ÚZEMNÍ PLÁN MĚSTA BRNA

Textová část Odůvodnění

Kapitola 19 Vyhodnocení připomínek

Svazek Pb4 *(s osobními údaji)*

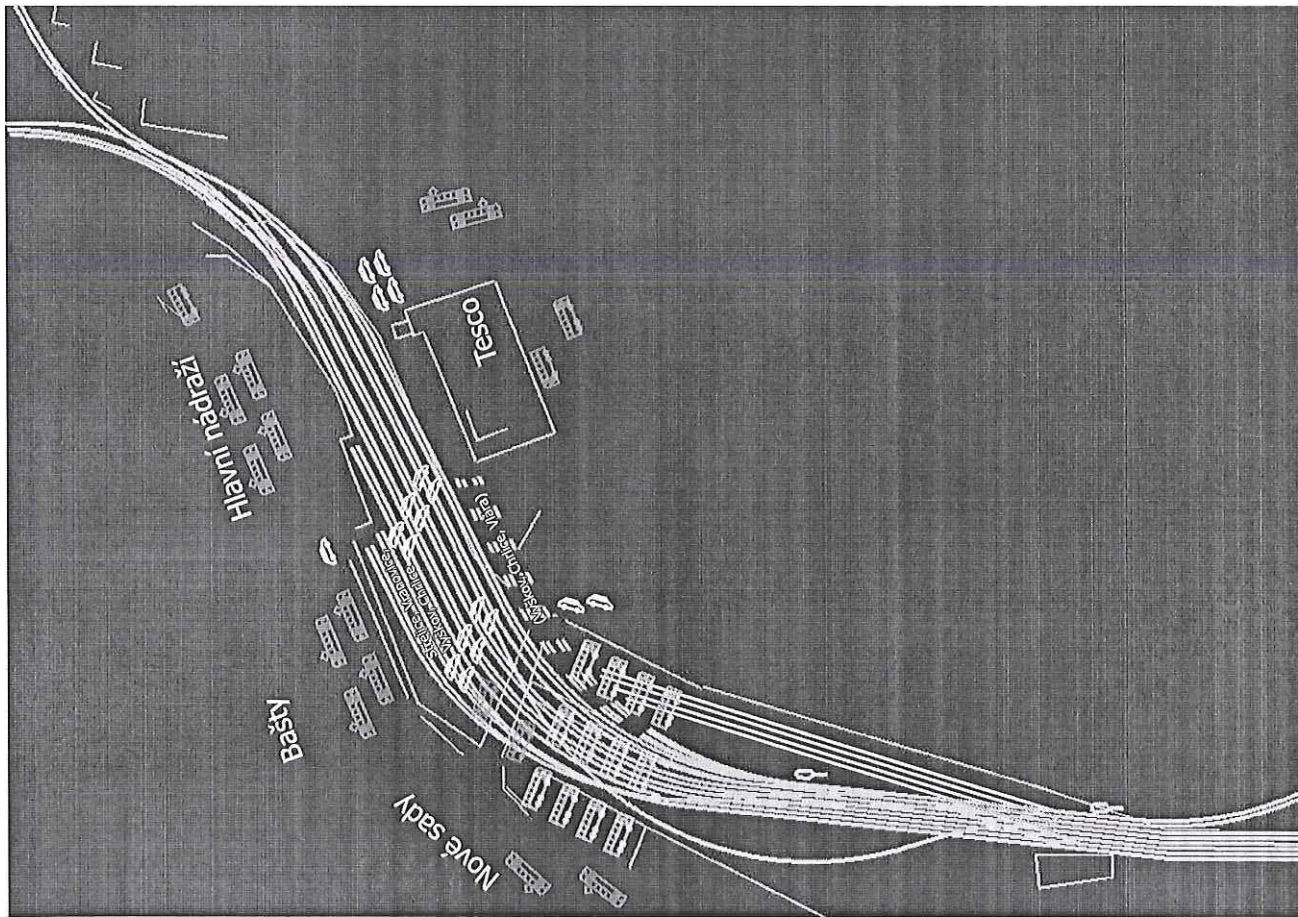
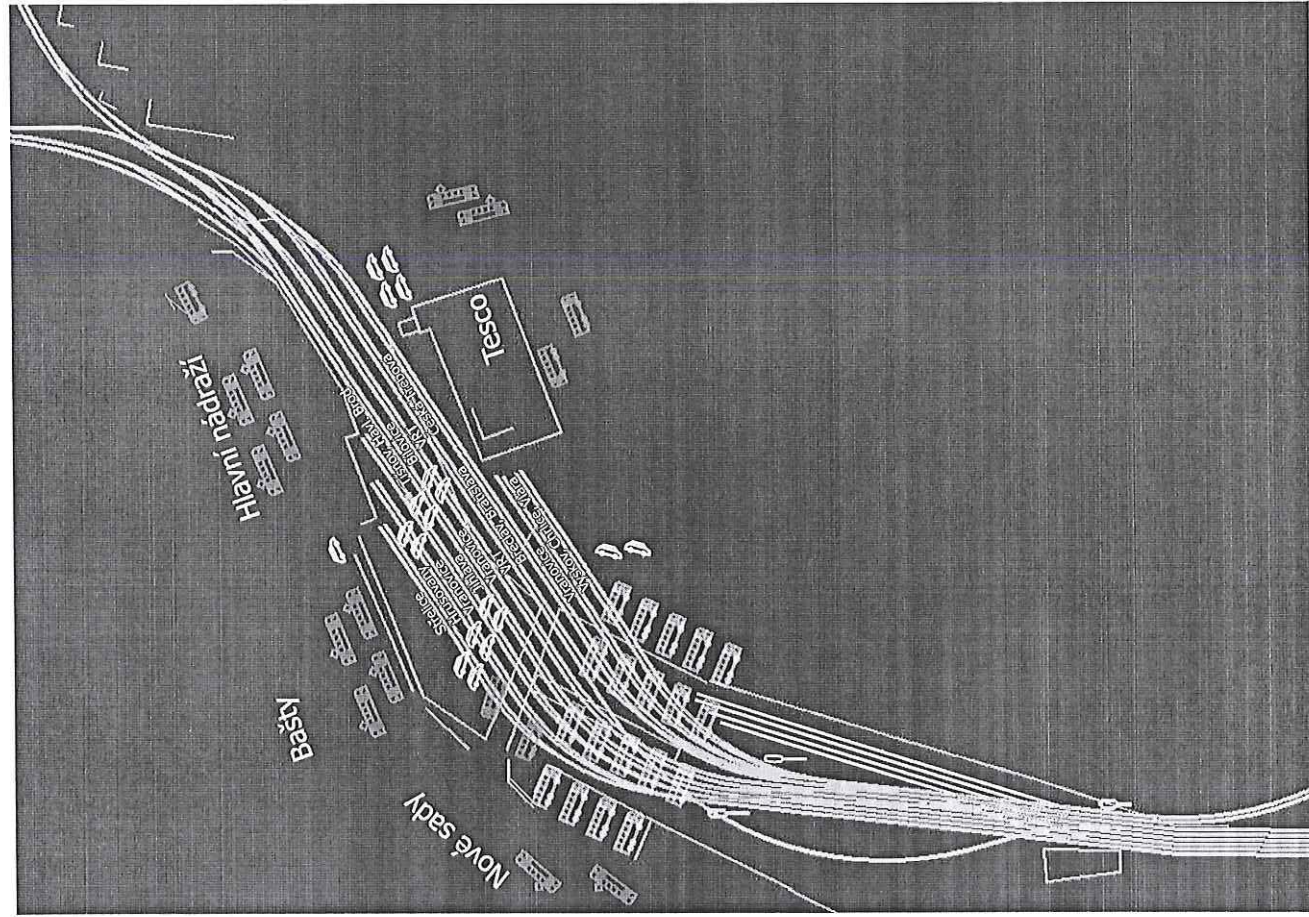
Ve zhlaví se jezdí rychle dvojkolejně na všechna průjezdná nástupiště. Propustnost je zvýšena vloženými návěstidly, získáváme 400 metrů ve vysoké traťové rychlosti až k nástupišťům a čas při střídání vlaků.

Nástupiště mají požadované **délky 400 metrů**, poslouží pro současně odbavení několika vlaků všemi směry a případně velmi dlouhé vlaky, s možností VRT (hned a po povrchu = úsporně).

Vlaky mohou přejíždět přes celou šířku zhlaví oběma směry současně, navíc mohou vykřžžovat v přednádraží, a v Heršpících. Včetně případné VRT. Severní zhlaví je rozšířeno na 4 koleje.

Uspořádání plní potřeby dopravy v dlouhodobém výhledu (r. 2040).

Spojka u Svatky

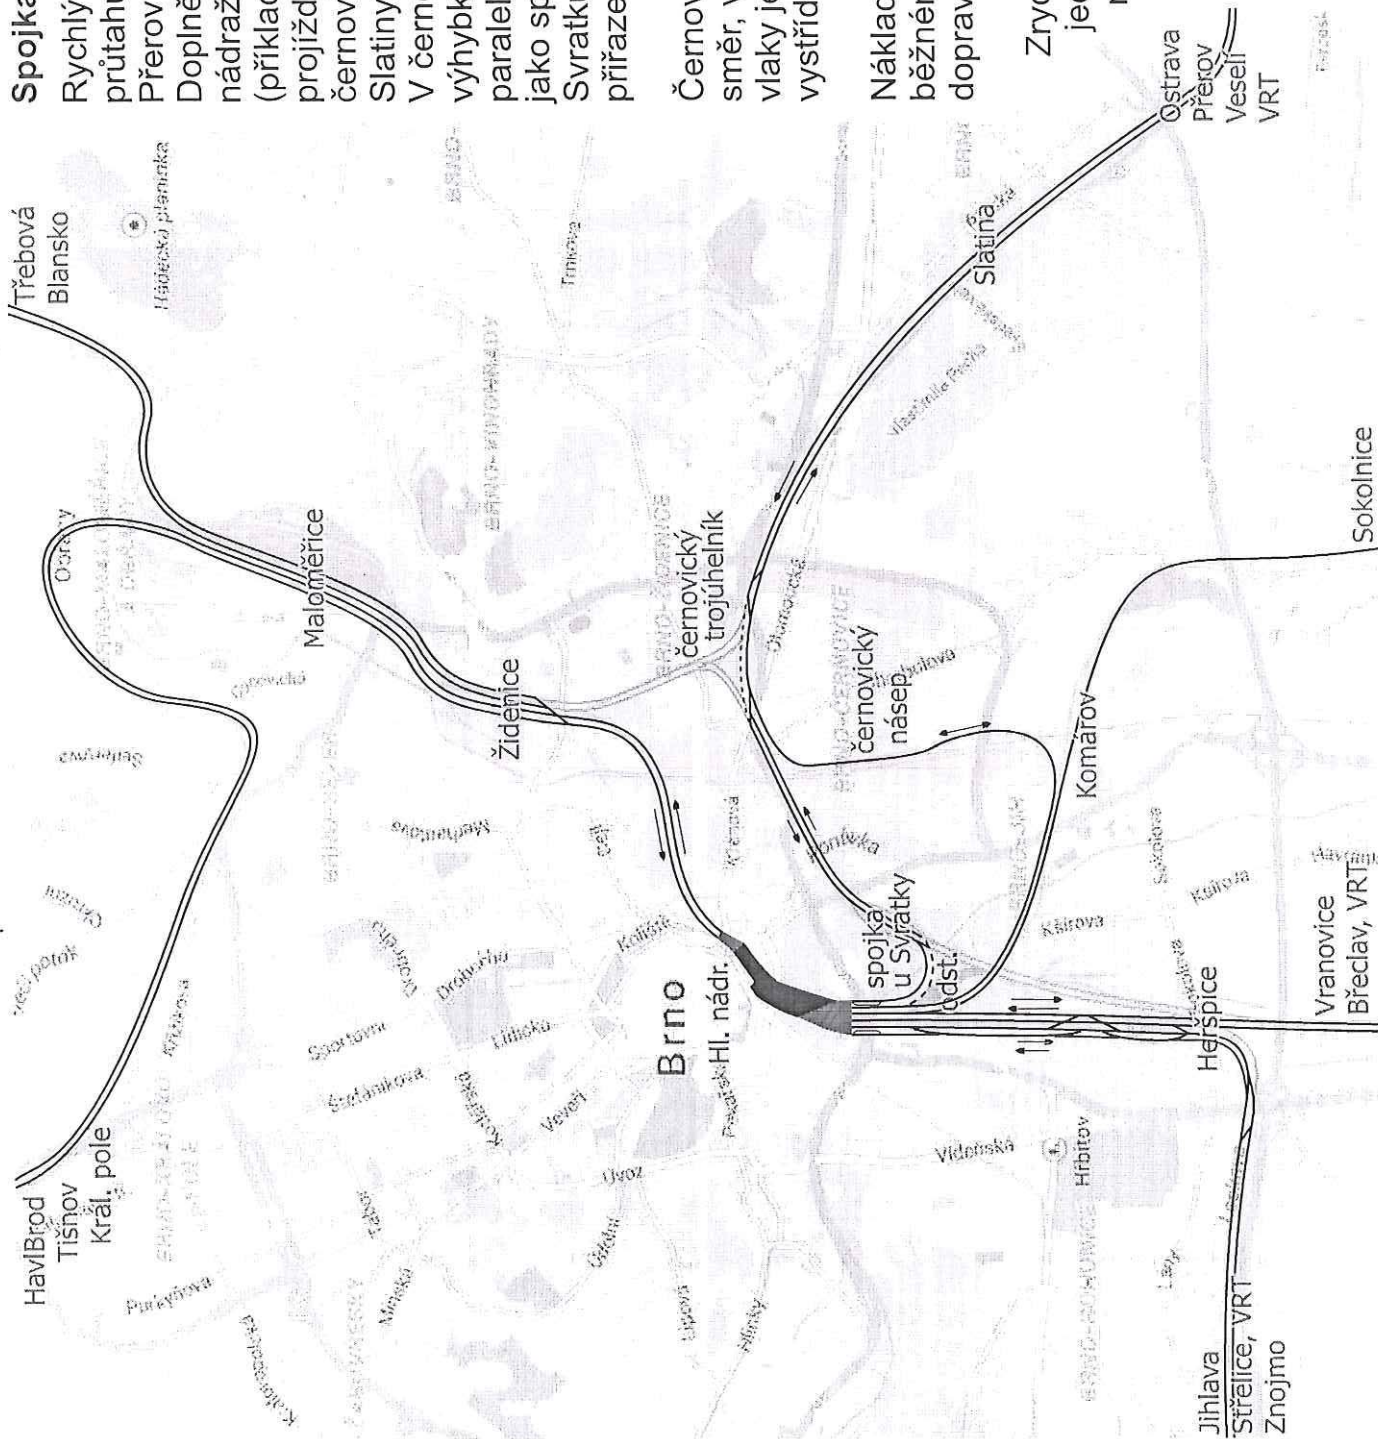
Rychlý průjezd osobních vlaků využitím průtahu ke zdvoukolejnění provozu na Přerov a Veselí.

Doplněním jednoduché spojky z hlavního nádraží podél Svatky do Dolního nádraží (příkladem jednokolejné, ca 0.3 mlď): vlak projíždí po průtahu středem města přímo do černovického trojúhelníku a pak hned do Slatiny.

V černovickém trojúhelníku stačí doplnit 2 výhybky. Je možno doplnit krátký úsek paralelní koleje ke zdvoukolejnění, stejně jako spojky u Svatky (čárkované). Svatku přechází přímo z nástupišť přirazených Přerovu (nekříží zhlaví).

Rychlý výjezd na Přerov/Veselí

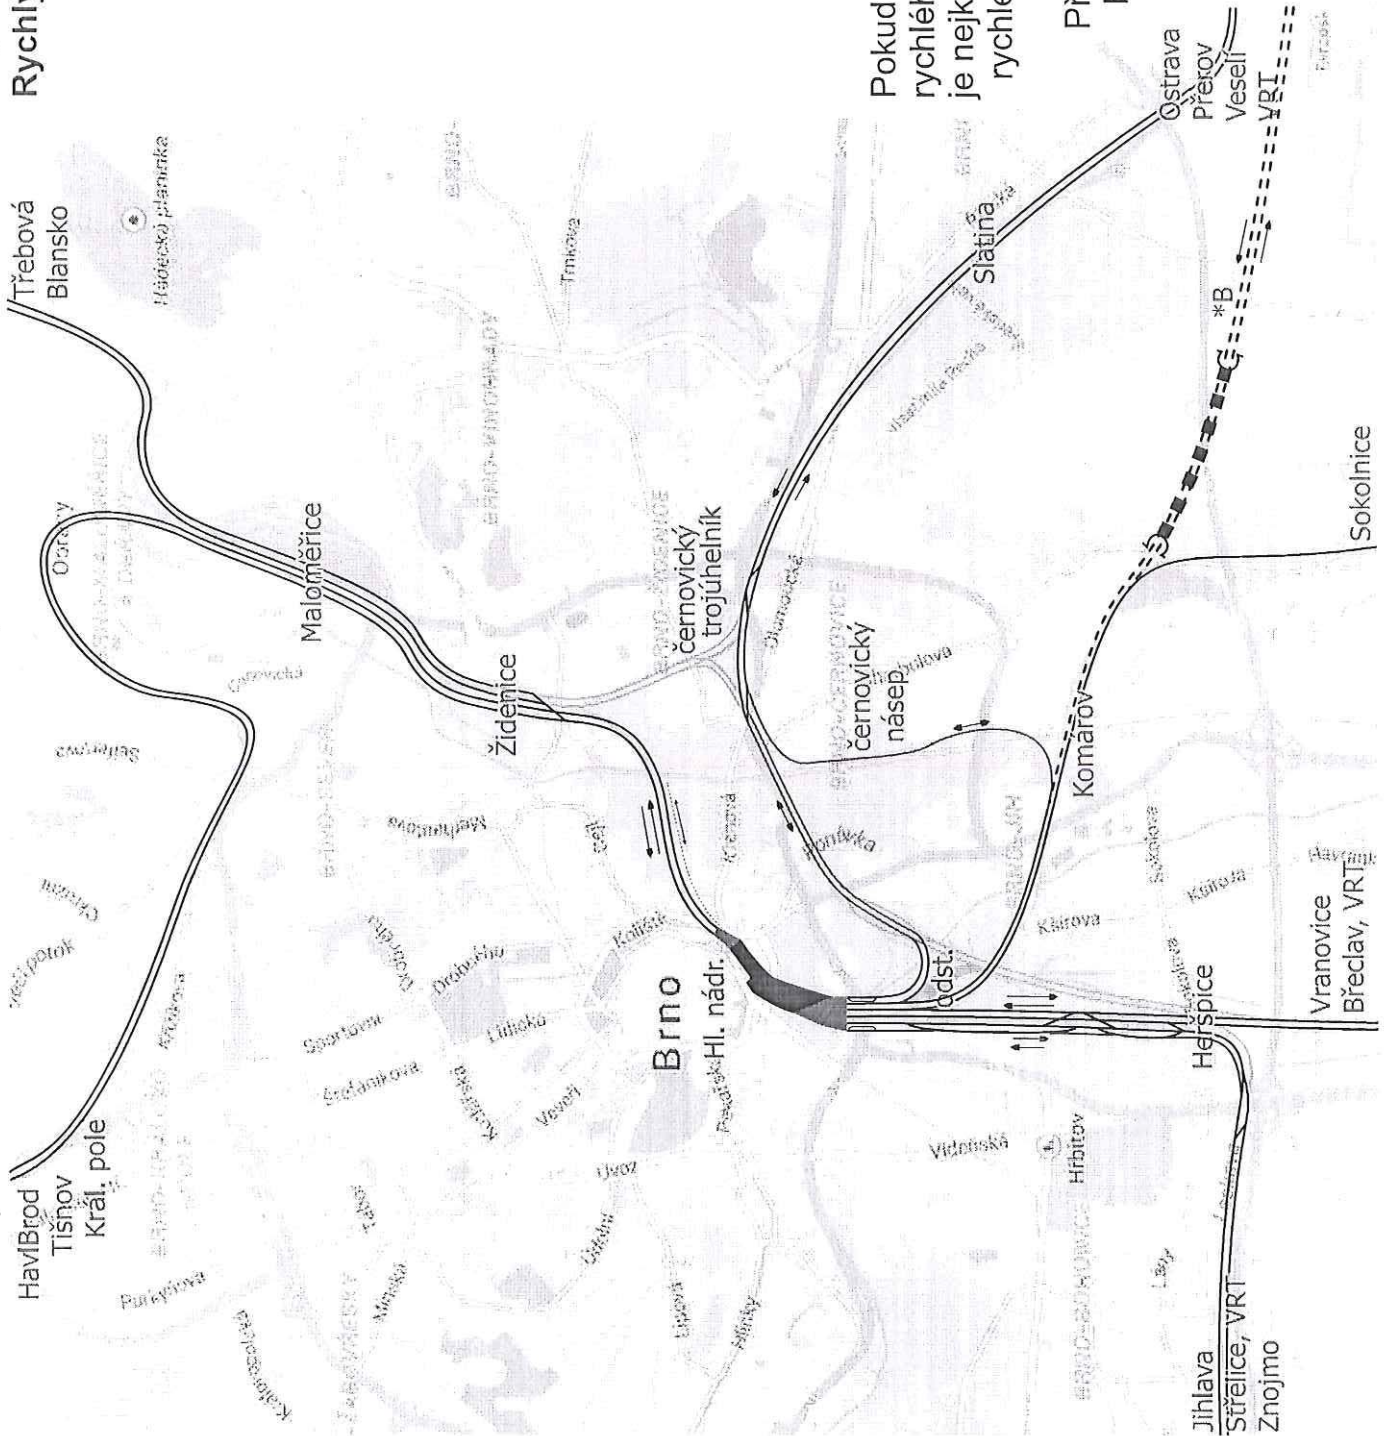
Pokud by někdy vznikl požadavek velmi rychlého výjezdu na Přerov/Veselí je nejkratší trať z Komárova *B okolo letiště, rychlejší o 2 minuty ale za 6 mld (tunel).

Přináší větší výkon pro vzdálenou budoucnost, běžné vlaky i příp. VRT, stejně jako spojka "U Svatky".

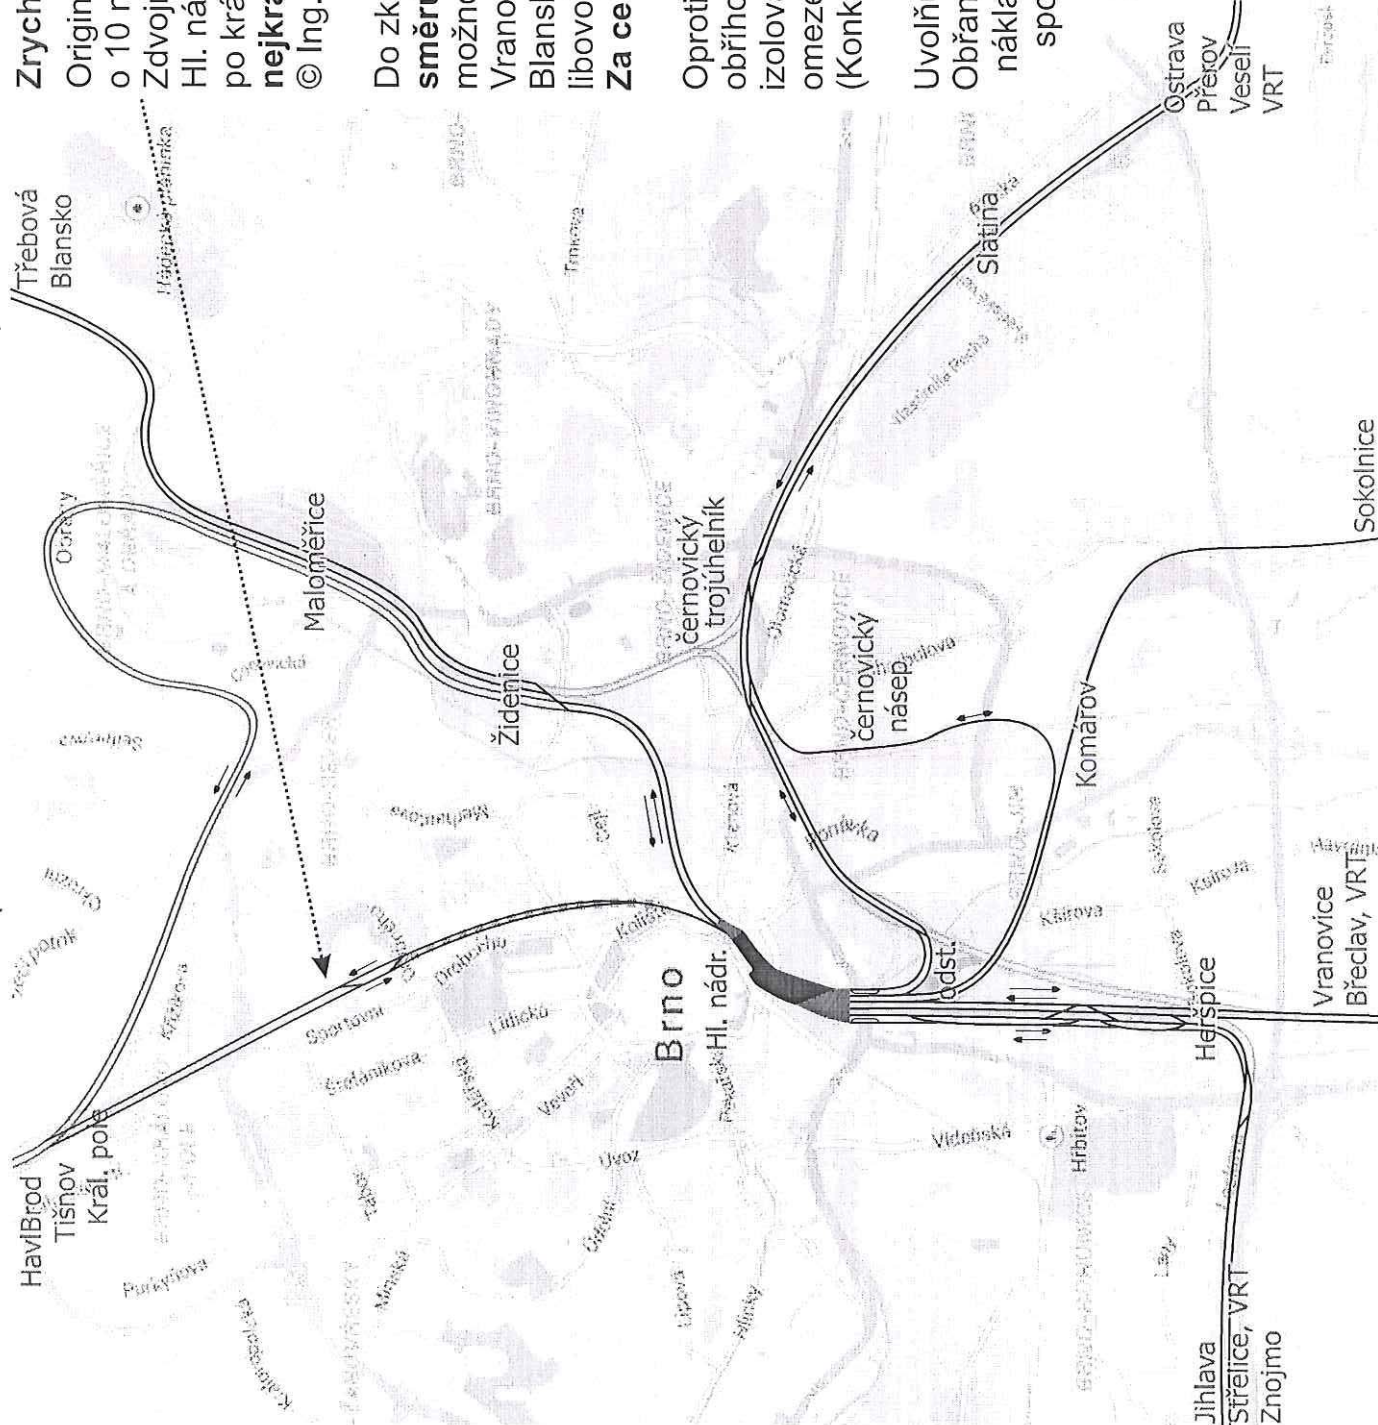
Zdvojnásobuje propustnost severního zhlaví
 Hl. nádraží, ze kterého klesá pod Koliště,
 po krátkém tunelu vystupuje u stadionu a
nejkratší cestou do Králova pole.

Do zkratky Ponava mohou vlaky ze **všech
 směrů**, což poskytuje pestrou paletu
 možností odkud vést vlaky, ze Střelic,
 Vranovic-Břeclavi, Sokolnic, Přerova,
 Blanska-Třebové, do Kuřimi, Tišnova,
 libovolně kam pokračovat, z úrovně nádraží.
Za cenu třetinovou.

Oproti jedinému směru, který může do
 obřího tunelu SJKD v Komárově,
 izolovaného hluboko pod nádražím,
 omezená volba. Za přemrštěnou cenu.
 (Konkurenční varianty.)

Námítka číslo 1 (zákres)

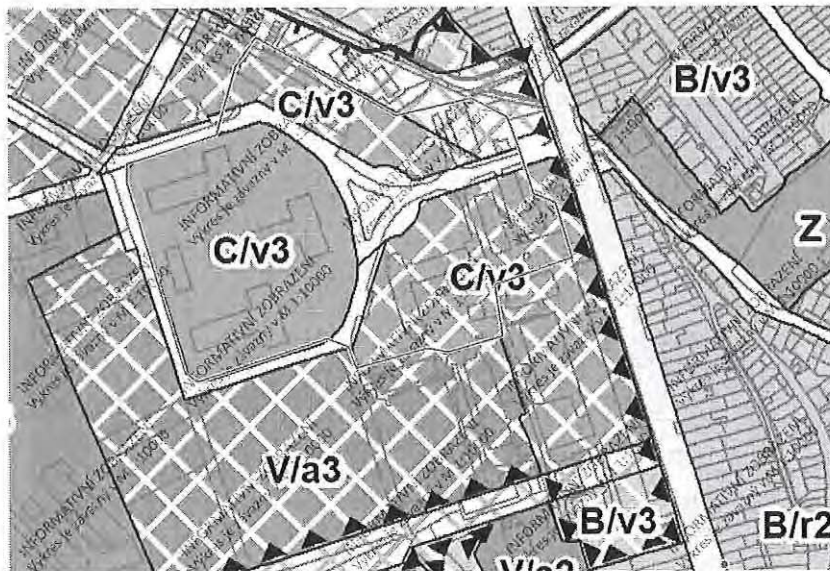
Námítka	číslo:	1
----------------	---------------	---

Technické muzeum v Brně (dále jen „TMB“) nesouhlasí s návrhem nového územního plánu na ploše stávajícího areálu bývalých kasáren Brno – Řečkovice, který je v majetku ČR a TMB je pověřeno hospodařením s tímto majetkem. Konkrétně se jedná o plochy v jihovýchodní části areálu kasáren, které jsou vyznačeny v příloženém výkresu modrou linií. Plocha je v návrhu označena jako „plocha smíšená obytná“ (kombinace stabilizovaných ploch i ploch přestavby), toto označení však neodpovídá charakteru této části plochy v současné chvíli, ani jejímu budoucímu využití. Na parcelách stojí administrativní budovy, které budou nadále využívány organizací pro její hlavní činnost. Na ploše s p.č. 226/1 bylo navíc zahájeno stavební řízení, v jehož rámci bude v roce 2022 zahájena stavba nového depozitáře TMB. Navržená budoucí podoba využití této plochy tedy není v souladu s budoucím záměrem TMB při nakládání s uvedeným nemovitým majetkem. TMB navrhuje změnu způsobu využití ploch vyznačených v zákresu na plochy veřejné vybavenosti, které by svým charakterem lépe odpovídaly současnému i budoucímu využití dané plochy. Zbývající plochy v areálu kasárna Řečkovice mohou zůstat v navrhované podobě, tedy "plocha smíšená obytná/plocha přestavby".

Námítka číslo 2 (zákres)

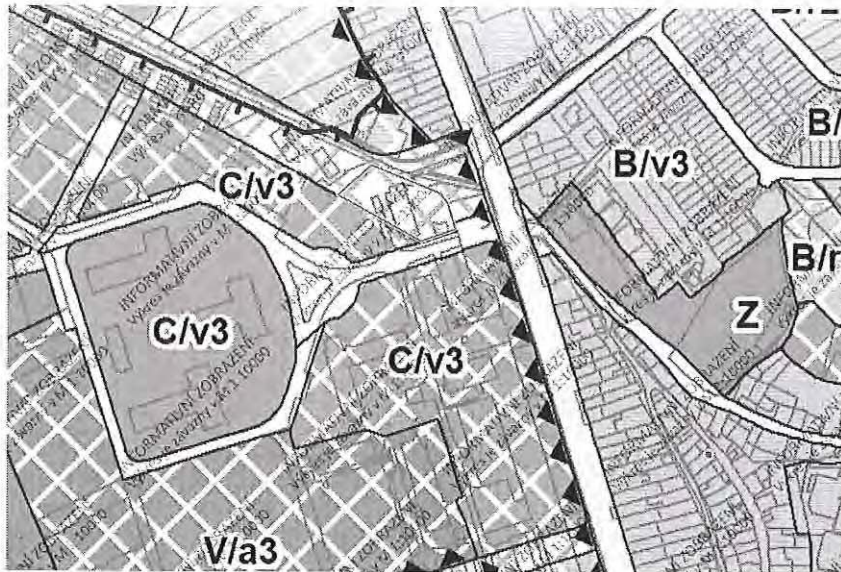
Námítka	číslo:	2
----------------	---------------	---

Technické muzeum v Brně (dále jen „TMB“) nesouhlasí s návrhem vedení koridoru ulice Terezy Novákové, včetně tramvajové trati, podél areálu bývalých kasáren Brno – Řečkovice, konkrétně podél severní části parcely s p.č. 224/4. Areál je v majetku ČR a TMB je pověřeno hospodařením s tímto majetkem, přičemž vedení tramvajové trati omezuje budoucí záměr TMB při nakládání s uvedeným nemovitým majetkem. Vedení trati předpokládá demolici budov nacházející se na p.č. 227/1 za účelem vybudování zmíněného dopravního koridoru (viz zákres). TMB plánuje tuto budovu dlouhodobě využívat, proto nesouhlasí s uvedeným návrhem. TMB v tomto případě navrhuje přesun trati severně od areálu.

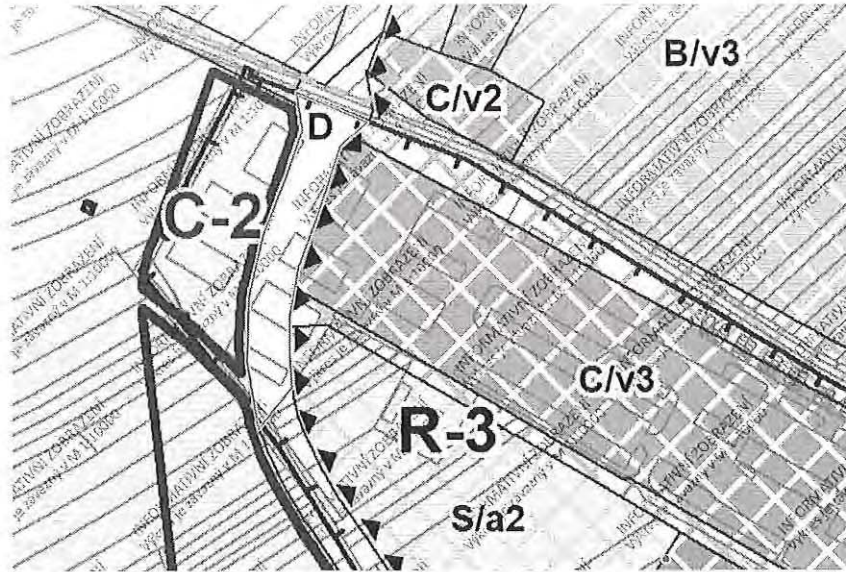
Námítka	číslo:	4
---------	--------	---

Technické muzeum v Brně (dále jen „TMB“) nesouhlasí s návrhem vedení pozemní komunikace na ploše stávajícího areálu bývalých kasáren Brno – Řečkovice, konkrétně v části areálu rozkládající se na p.č. 222/1, jenž je v majetku ČR a jehož správou je TMB pověřeno. Navrženým vedením pozemní komunikace přes část pozemku p.č. 222/1 bude značně omezeno využití areálu bývalých kasáren pro další účely, kdy navíc podstatná část tohoto pozemku (v prostoru za navrženou komunikací směrem na západ) není řešena vůbec. TMB navrhuje odsunutí této komunikace mimo areál kasáren směrem na severozápad při respektování stávající místní komunikace vedoucí podél areálu kasáren v Řečkovících, čímž bude i akcentováno výhodnější výškové členění terénu pro výstavbu budoucí komunikace.
